Commissione Tecnica di Verifica dell'Impatto Ambientale – VIA e VAS

Parere n. 1069 del 19 ottobre 2012

Progetto	Verifica di Assoggettabilità alla VIA SS 9 "VIA EMILIA" VARIANTE DI CASALPUSTERLENGO ED ELIMINAZIONE PASSAGGIO A LIVELLO SULLA SP 234
Proponente	ANAS S.p.A.

Varco delle Monticchie - Sottopasso ciclabile Mulino Alberone

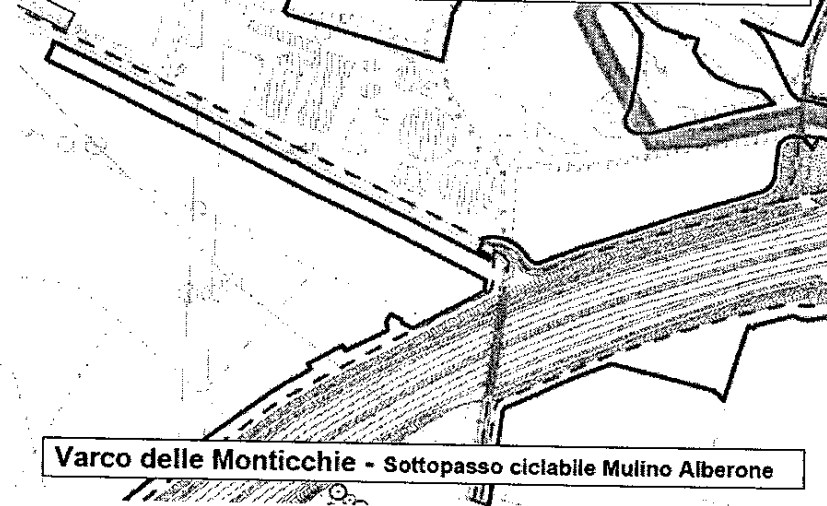
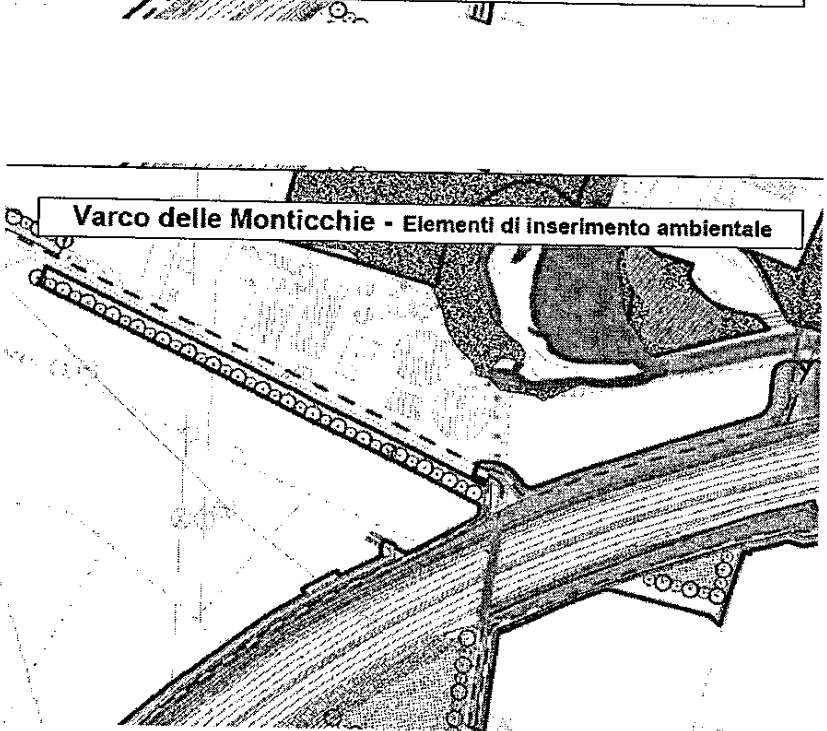
L'intervento in esame prevede la realizzazione di un fornice nel rilevato stradale di progetto, posizionato in corrispondenza della sezione A 287 per garantire la continuità della strada vicinale di Mulino Alberone, limitando l'attraversamento alla sola funzione ciclabile. L'intervento si configura quale Varco della Riserva Naturale delle Monticchie.

Il collegamento carrabile è garantito dall'intersezione con la SP 142 raggiungibile da entrambi i tronchi della Strada Vicinale interferita.

La nuova soluzione proposta, nella sua funzione di permeabilità ciclabile, introduce un valore di arricchimento funzionale e territoriale che non produce impatto e contribuisce a valorizzare il territorio, raggiungendo tutti gli obiettivi prefissati.

Varco di Cascina Borasca - Sottopasso ciclabile S.C. Borasca

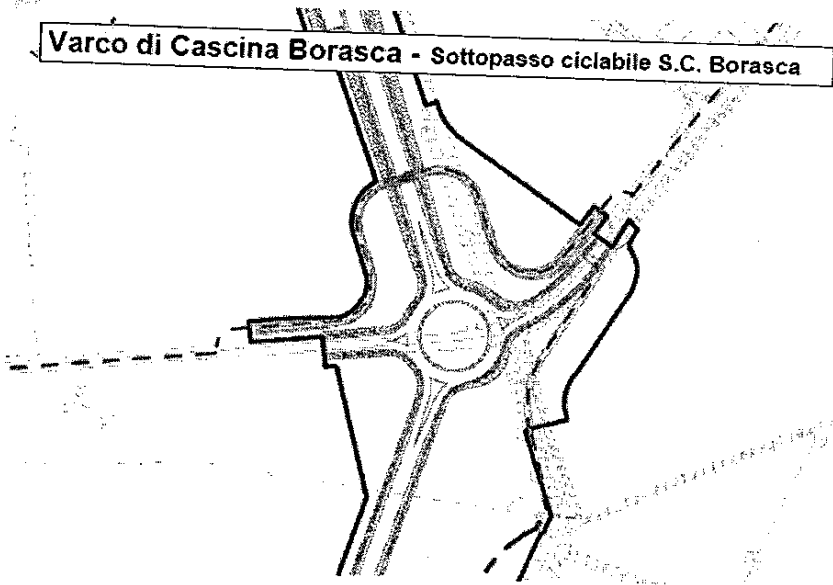
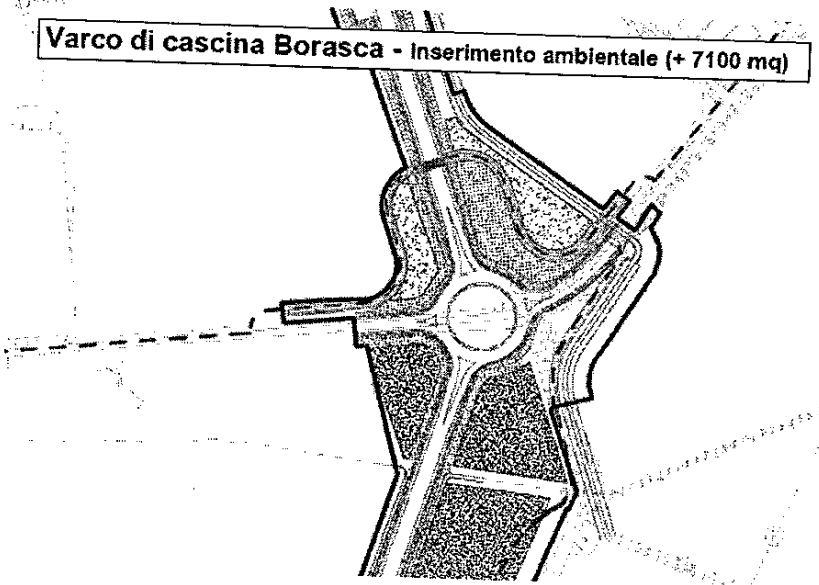
L'intervento in esame si colloca alla SEZ 2-20 - km 0+474.88 e prevede che venga garantita la continuità ciclabile della Strada Comunale di Cascina Borasca, utilizzata con funzione promiscua (carrabile e ciclabile), limitando l'attraversamento alla sola funzione ciclabile. L'intervento si configura quale Varco di Cascina Borasca.

L'intervento è realizzato in sottopasso, collocato in prossimità della rotatoria prevista per garantire la connessione viabilistica tra la Bretella di raccordo alla SS 9 e la Strada Comunale di Cascina Borasca, che garantisce il collegamento carrabile.
